CITROËN XM

BROCHURE

- CONSTATATIONS
- DIAGNOSTICS
- REMEDES

MARS 1992

GALET INOX SUR BOITIER PORTE-PAPILLON

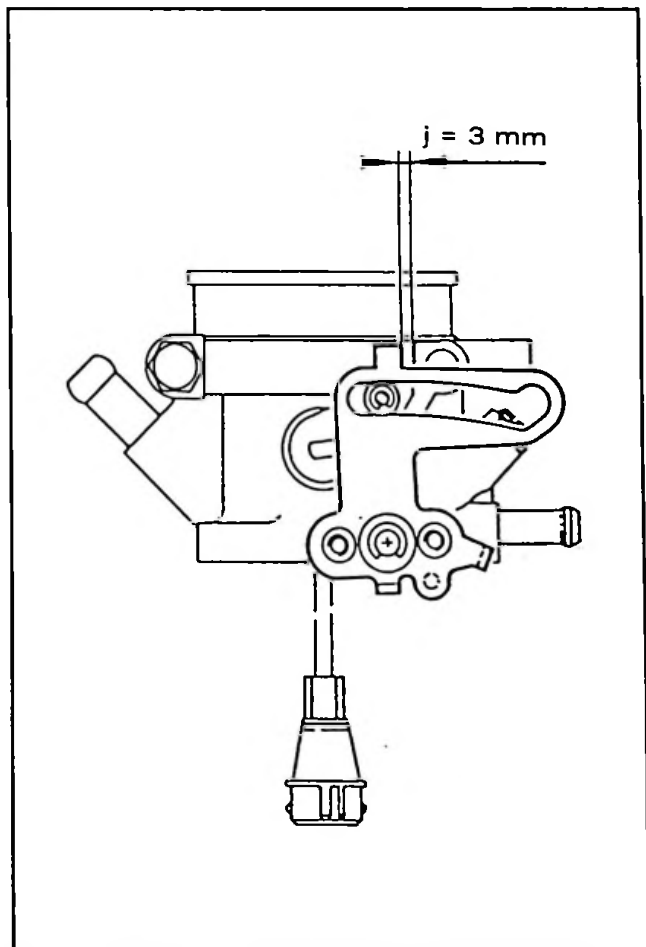
- **CONSTATATIONS** : A-coups à bas régime (1500 - 2500 tr/mn)
Moteur ne revient pas au ralenti
- **REMEDE** : Monter un ensemble galet inox sur le boîtier porte-papillon disponible à P.R.C. sous la référence 95 656 530

- **Déposer**
- le boîtier porte-papillon
- le galet et son axe
- **Poser :**
- le nouveau galet inox
- **Réglage du galet :**
- mettre un jeu de 3 mm entre la butée et la commande
- positionner le galet à l'aide de l'excentrique en attaque à la came,
- **Poser :**
- le boîtier ainsi équipé
(Joint n° P.R.: 96 046 977),
- **Réglage du potentiomètre d'axe de papillon :**
⇨ Pied levé, on doit lire
0,5 + ou - 0,1 volt :
ZPJ : sur les voies **9** et **17** du calculateur
ZPJ4 : sur les voies **11** et **34** du calculateur
- ⇨ Accélérateur à fond, on doit lire
4,5 volts
ZPJ : sur les voies **10** et **17** du calculateur
ZPJ4 : sur les voies **33** et **34** du calculateur

POTENTIOMETRE SUR AXE DE PAPILLON

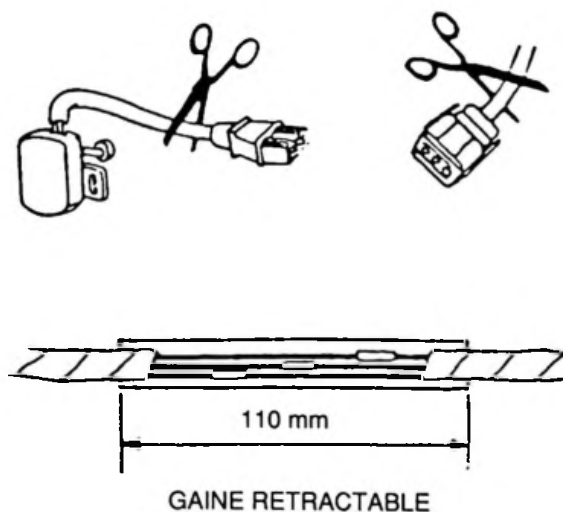
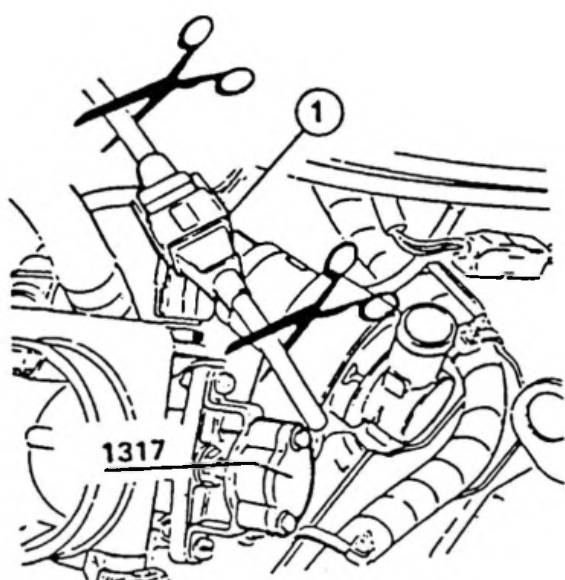
- **CONSTATATION** : A-coups en légère accélération de 1500 à 2500 tr/mn
- **DIAGNOSTIC** : Mauvaise liaison électrique entre faisceau moteur et potentiomètre
- **REMEDE** : Modification de la liaison électrique
Supprimer les connecteurs 3 voies bleue ① de liaison entre potentiomètre et faisceau moteur
- **REMARQUE** : Dorénavant, un faisceau de liaison entre potentiomètre et faisceau moteur est vendu à PRC sous la référence 94 560 673 80 et évite de couper le connecteur du potentiomètre.

- Couper le faisceau côté potentiomètre et faisceau moteur
- Engager de la gaine rétractable sur un faisceau
- Effectuer la jonction fil à fil du faisceau moteur et potentiomètre à l'aide de raccords raychem
- Engager la gaine rétractable sur la jonction et la retendre en la chauffant
- Brider le faisceau avec une lanière plastique

SUPPORTS MOTEUR INFERIEUR ET SUPERIEUR

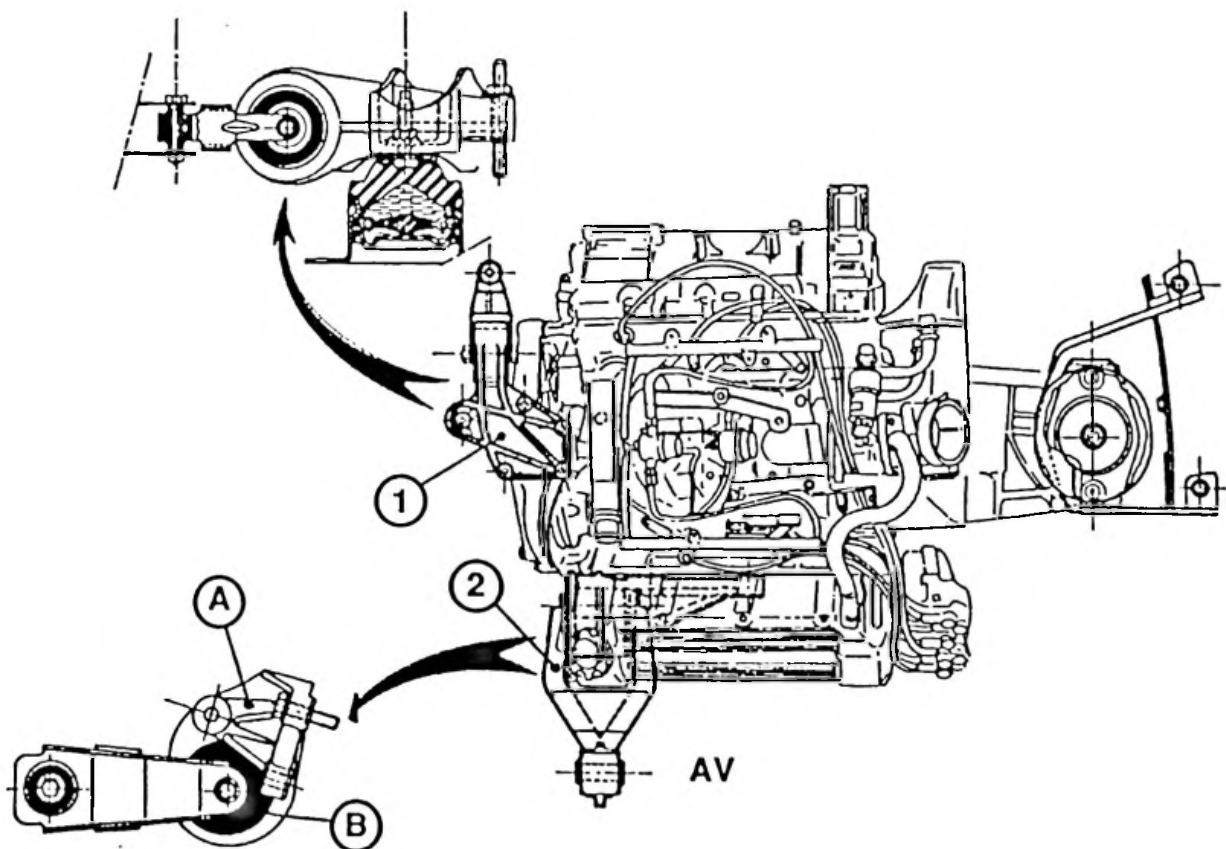
- **CONSTATATION** : A-coups et résonnance moteur transmis par les deux supports moteur (côté droit) (1) et (2) et perçus dans l'habitacle.
- **DIAGNOSTIC** : Désolidarisation du silentbloc (B) par rapport au support moteur (A)
- **REMEDE** : Changer les supports moteur (références PRC)
(1) 96 106 750
(2) 96 106 747

BRANCHEMENT DES SONDES A OXYGENE

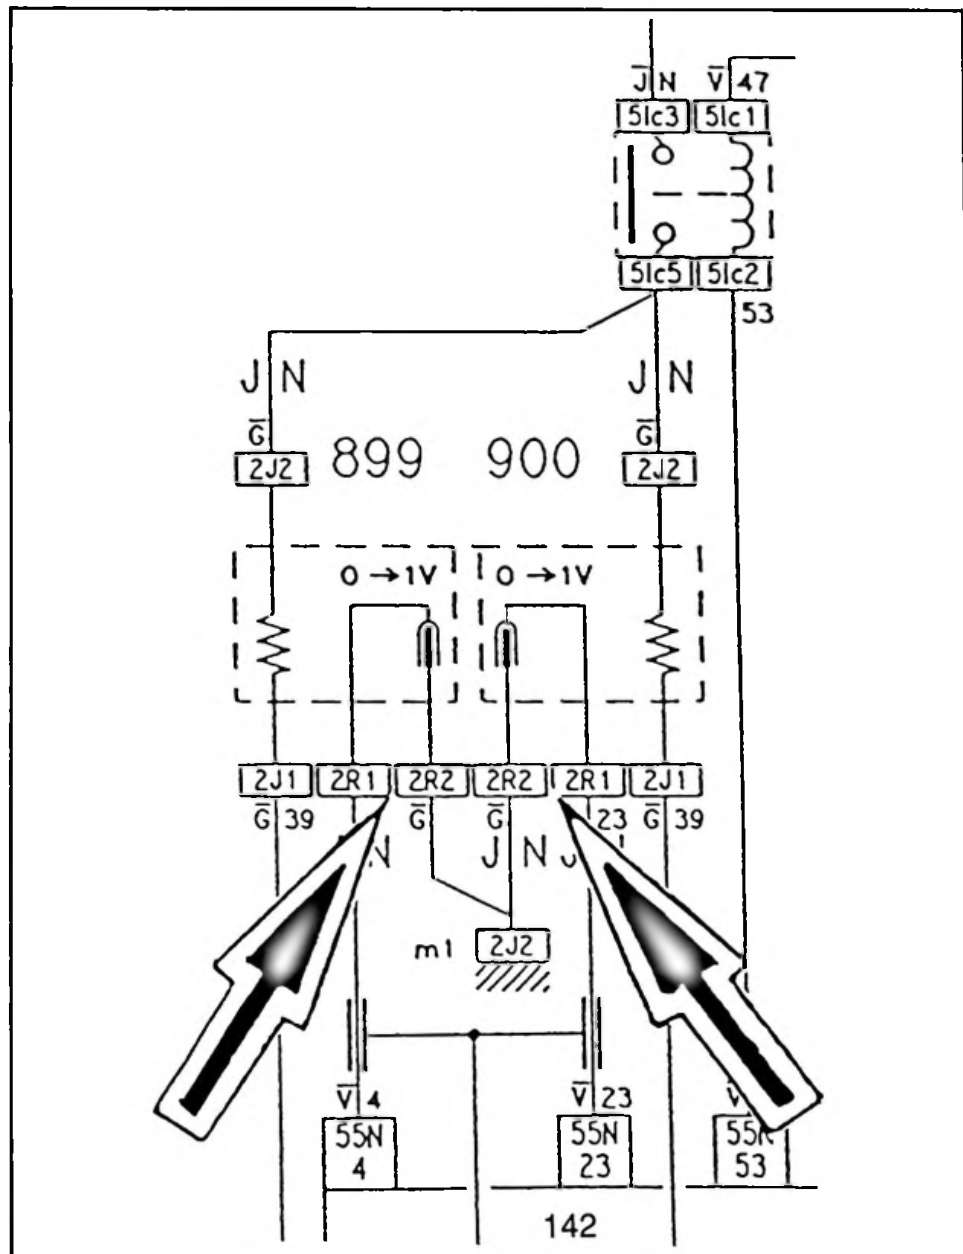
- **CONSTATATION :** Régime de ralenti instable
- **DIAGNOSTIC :** Inversion du branchement des connecteurs sondes à oxygène
- **REMEDE :** Branchement après avoir contrôlé la liaison correcte des sondes aux bornes 4 et 23 du calculateur

➔ OPR 5215
CALCULATEUR FENIX 4

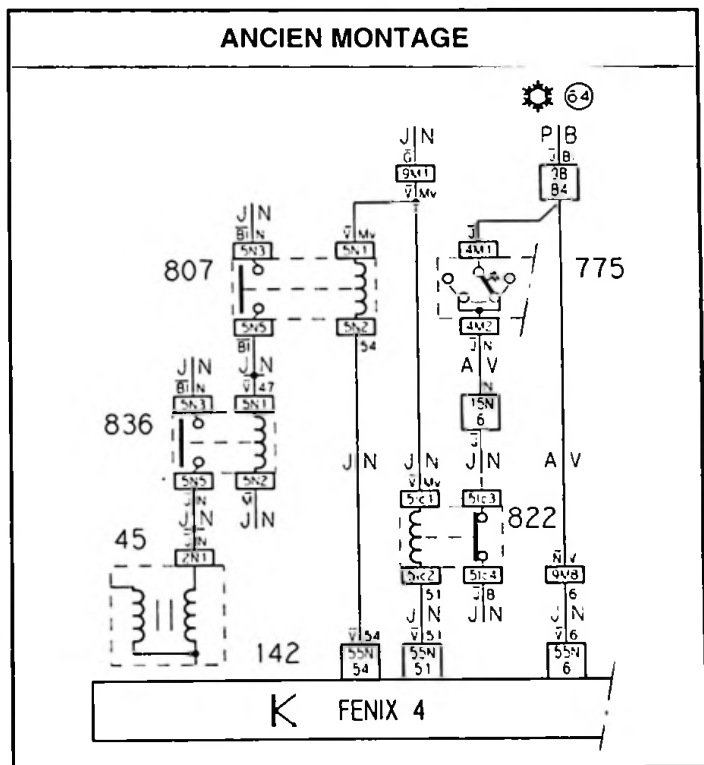
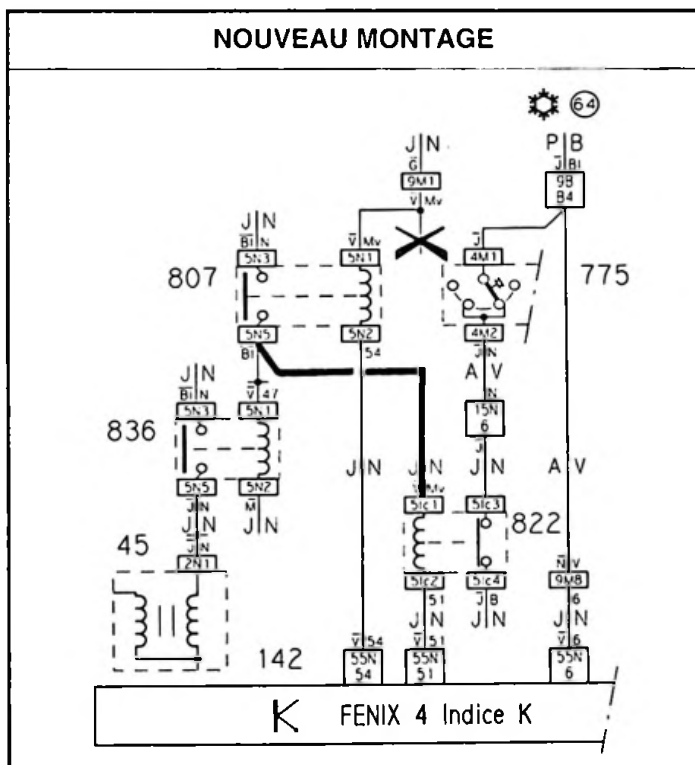
- **CONSTATATION :** Mauvais démarrage à froid
- **REMEDE :** Nouveau calculateur avec modification des branchements du relais de climatisation

Jusqu'au N° OPR 5215, le relais de climatisation (822) était branché comme ci-dessous : ➔

Depuis N° OPR 5216, le logiciel du calculateur est modifié : indice K (96121834).

Avant de monter un calculateur indice K, sur un véhicule équipé de l'ancien logiciel, il est nécessaire de vérifier les liaisons surlignées en gras dans le nouveau montage, et de les réaliser si nécessaire, sinon le moteur ne démarrera pas malgré l'allumage du voyant vert du clavier d'antidémarrage codé

CALAGE MOTEUR

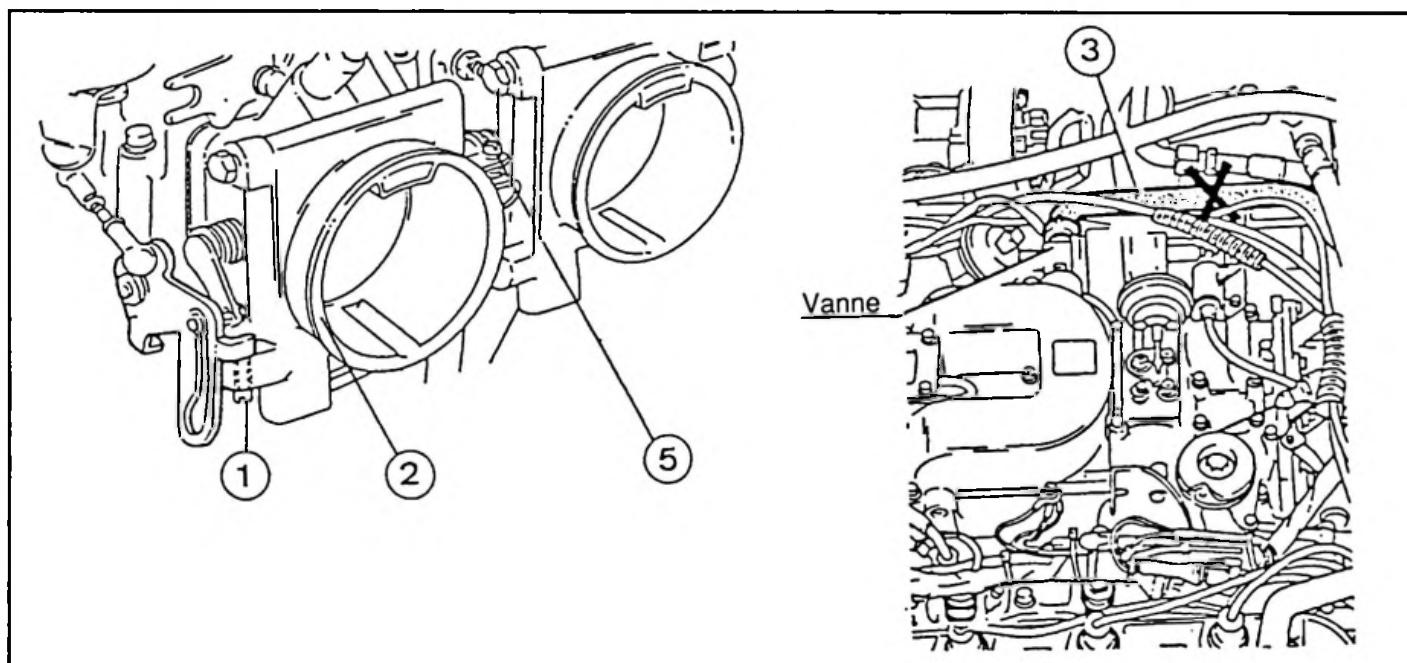
■ **CONSTATATION :** Calage moteur

■ **REMEDE :** Réglage du ralenti

- 1 - Faire chauffer le moteur.
- 2 - Arrêter le moteur.
- 3 - Démontér le col d'entrée d'air entre les boîtiers papillon et le filtre à air.
- 4 - Brancher un compte-tours ou Station SOURIAU 26 A.
- 5 - En utilisant un tournevis, déplomber la vis (1) de butée sur boîtier papillon (2) recevant le câble d'accélérateur et la visser à fond.

- 6 - Pincer avec un serre - durit le tuyau (3) de la vanne régulation ralenti.
- 7 - Démarrer le moteur.
- 8 - Dévisser la vis (1) pour obtenir un régime ralenti de 550tr/m
- 9 - Libérer le tuyau (3) de la vanne régulation ralenti.
- 10 - Arrêter le moteur, remettre le contact.
- 11 - Contrôler et régler si nécessaire la position du potentiomètre
- 12 - Replomber la vis (1) de butée du boîtier papillon (2) par une touche de peinture.
- 13 - Ne pas intervenir sur la vis de butée du second boîtier papillon ou sur la vis (5) de synchronisation des papillons.
- 14 - Remonter le col d'entrée d'air.
- 15 - Effacer la mémoire du calculateur injection-allumage
- 16 - Effectuer un essai de contrôle.

➔ OPR 4985 CLAPET DE MISE A L'AIR DU RESERVOIR

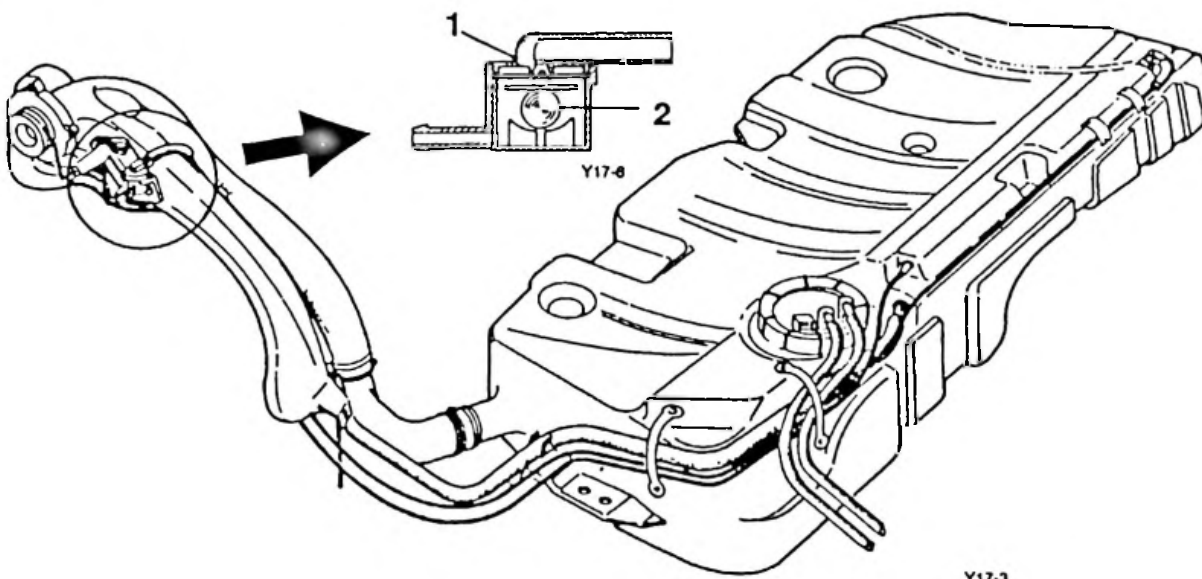
- **CONSTATATION :** Mise à l'atmosphère du réservoir de carburant inopérante
- **DIAGNOSTIC :** Obturation du clapet (1) (mise à l'atmosphère fermée suite au blocage de la bille (2) sous faible pression dans le réservoir)
- **REMEDE :** Déposer la protection intérieure du passage de roue arrière droit.
Monter un nouveau clapet de mise à l'air libre, identification :
couleur JAUNE.

ATTENTION : Le montage de ce nouveau clapet impose le montage d'un bouchon de réservoir non percé
N° P.R. 96 088 900

MODULE AMPLIFICATEUR D'ALLUMAGE

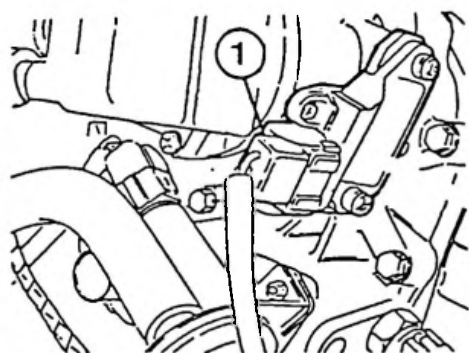
- **CONSTATATION** : A coups moteur - pannes intermittentes
- **DIAGNOSTIC** : Défaut de liaison électrique entre connecteur et module.
- **REMEDE** : Echange du connecteur sur module amplificateur.

- S'approvisionner d'un connecteur électrique à PRC sous la référence 94 560 673 80.
- Débrancher le connecteur ① du module et couper les fils au ras de celui-ci.
- Engager une gaine rétractable sur le faisceau.
- Raccorder le nouveau connecteur électrique et le faisceau à l'aide de raccords Raychem.
- Brancher le connecteur sur le module amplificateur d'allumage (Bosch) en veillant à son parfait verrouillage. – Retracter la gaine sur la liaison ainsi effectuée.

DEMARRAGES DIFFICILES ET A-COUPS

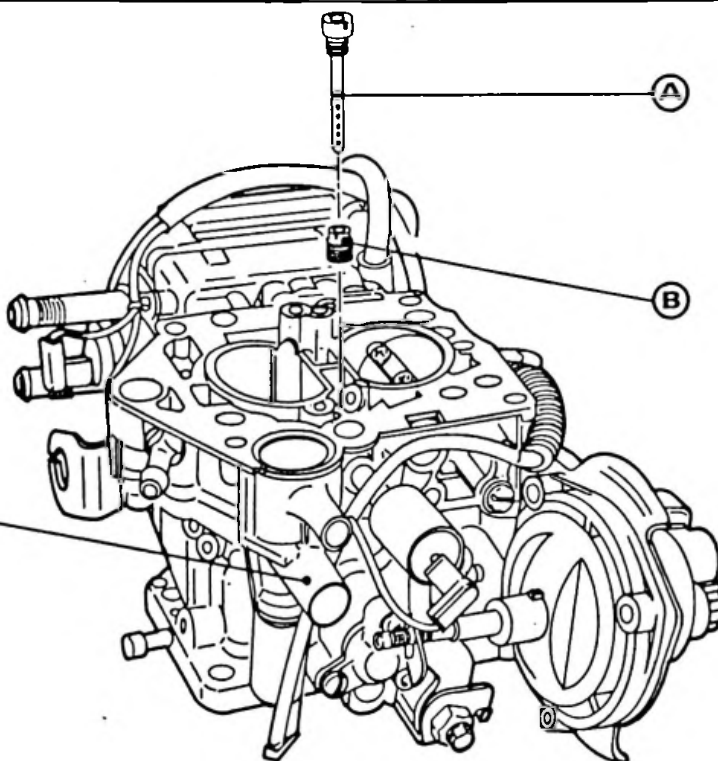
- **CONSTATATION :**
- Démarrage difficile
 - Mise en action du moteur difficile
 - Trou important au passage 1er et 2ème corps.
 - Malgré un allumage et un circuit de charge en bon état de fonctionnement.

- 1) Appliquer les contrôles indiqués page précédente.
- 2) Sur tous les véhicules sortis avant le n° d'Organisation P.R. 4788, supprimer le tube d'aération de cuve.
- 3) Sur les véhicules équipés des carburateurs indice D1 ou D2, *procéder au montage du kit*
N° P.R. 95 651 603.

- Déposer le tube d'émulsion (A) du 1er corps (tournevis plat de 4 mm)
- Déposer le gicleur principal (B) du 1er corps (tournevis plat de 4 mm et une tige non agressive pour extraire le gicleur).

• **Monter le calibre de 0,40 mm :**

Débrancher le tube assurant la liaison carburateur/capsule à dépression et insérer dans le circuit le calibre de 0,40 mm.

➔ OPR 5250
DEMARRAGE A CHAUD

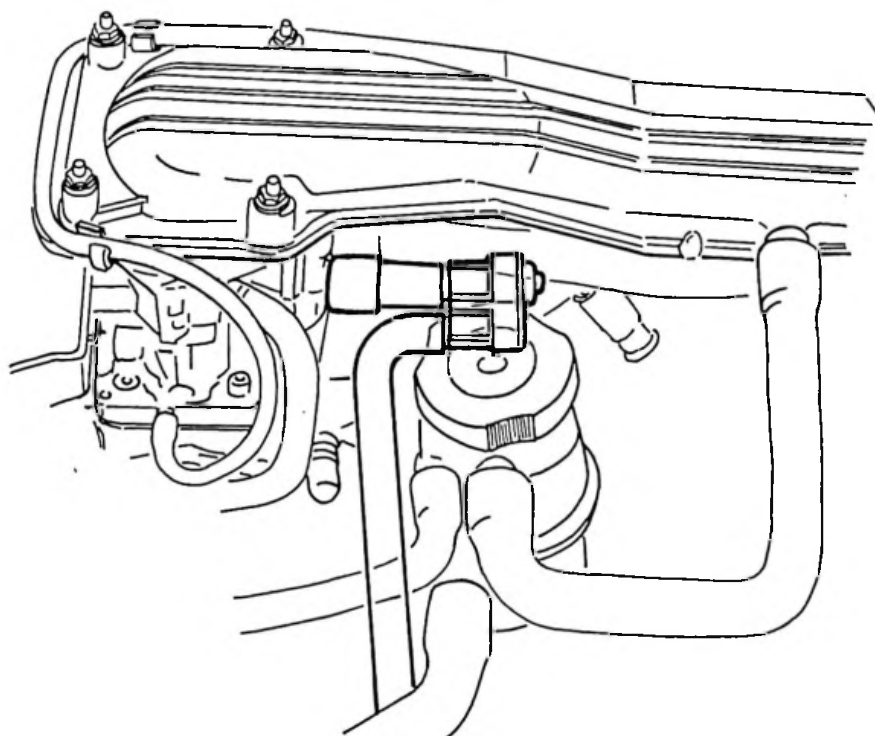
- **CONSTATATION :** Démarrage difficile à chaud ou tiède
- **REMEDE :** Montage d'une thermovanne sur la mise à l'air du carburateur

- Une thermovanne : N° 96 132 617
- Un tube caoutchouc carburateur / thermovanne : N° 96 132 061
- Un tube caoutchouc (coupé à la longueur) thermovanne / mise à l'air : N° 96 086 341

CIRCUIT D'ALIMENTATION D'ESSENCE

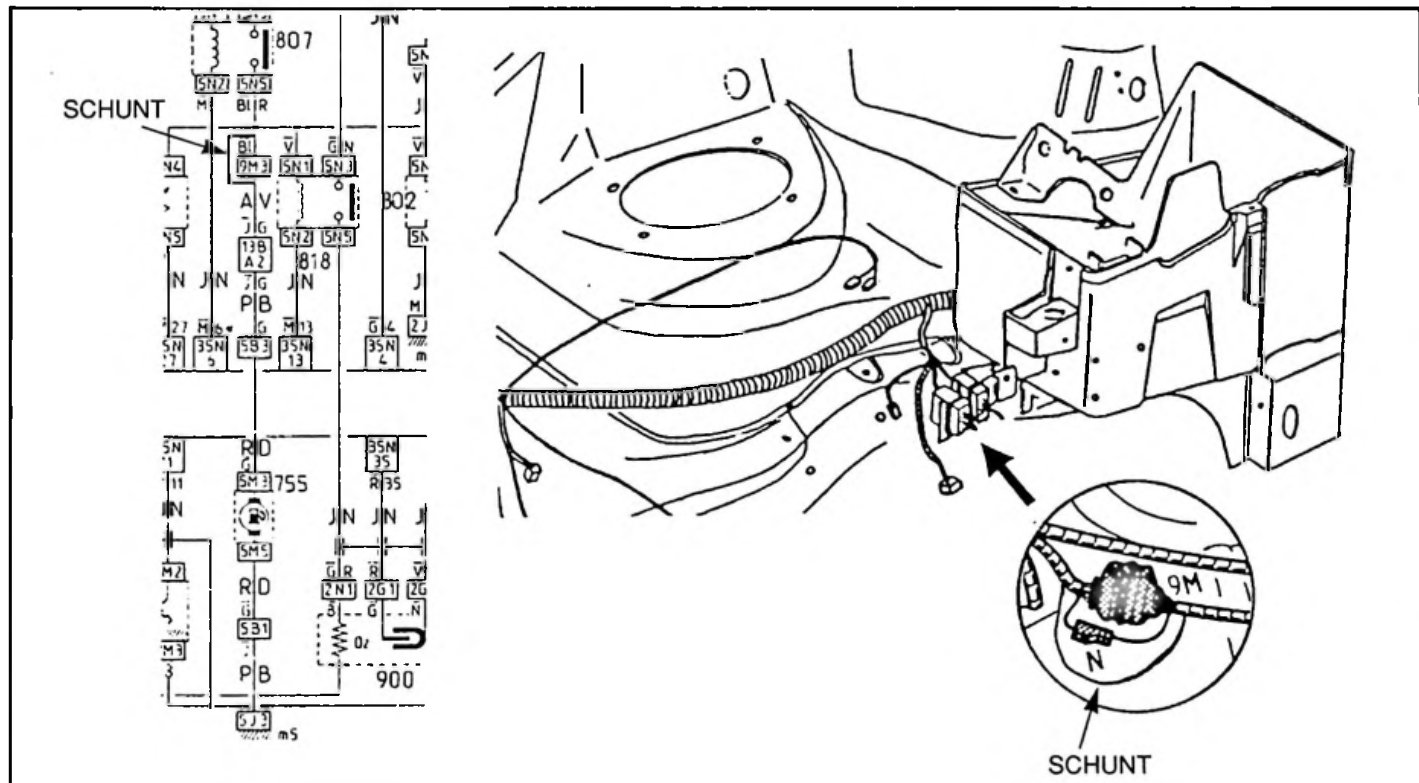
- **CONSTATATION :** Mauvais fonctionnement de la pompe à essence
- **DIAGNOSTIC :** Mauvaise alimentation électrique
- **REMEDE :** Amélioration de la liaison électrique d'alimentation de la pompe à essence

Sur tous les véhicules XM INJECTION ESSENCE; schunter à l'aide d'un fil de 2 mm² et de 2 raccords Raychem, les voies 3 situées de part et d'autre du connecteur 9 voies MARRON. Ce connecteur est placé sous le réservoir LHM.

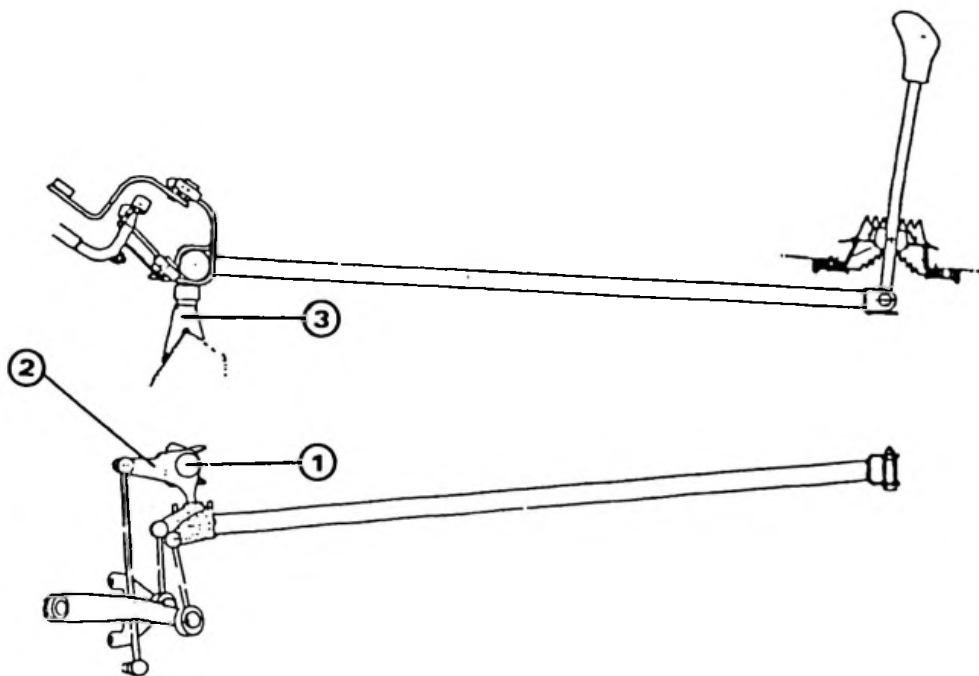
- **CONSTATATION :** Rupture de l'axe (1) de fixation du renvoi de la commande de vitesses
- **DIAGNOSTIC :** Modifier le montage par l'adjonction d'une rondelle (référence N° PRC 79 03 053 394) entre le renvoi (2) et le berceau (3)
- **REMEDE :** Au montage de l'axe (1), enduire les filets avec du **LOCTITE** (FRENETANCH ZC 9 865 034 U) serrage = 3,5 m. daN
